SERVICE INFO

テンションアーム 534 0325 10 マーキングの改良

部品番号： 534 0325 10

画像1：テンションアーム 534 0325 10 -
左：旧バージョンと固定ねじ M8x40
右：新バージョンと固定ねじ M8x30

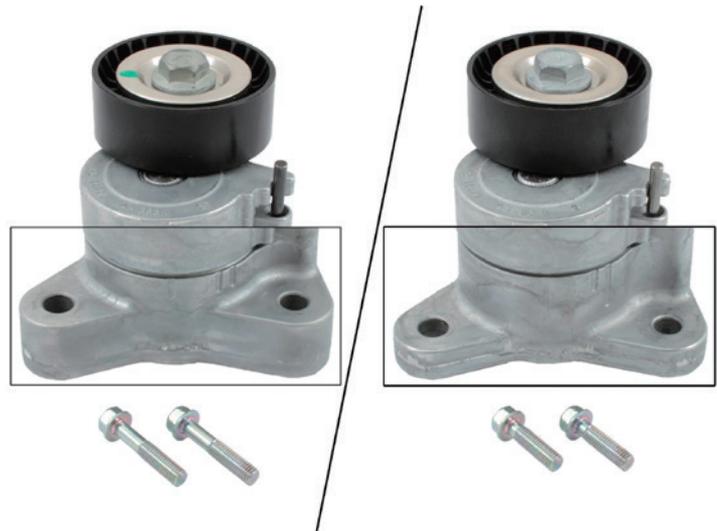
製品を向上させる継続的な取り組みの一環として、テンションアーム 534 0325 10 の設計変更が行われました。

取り付けフランジが薄くなったことに合わせて、付属の固定ねじが短くなっていることに注意してください (画像 1)。
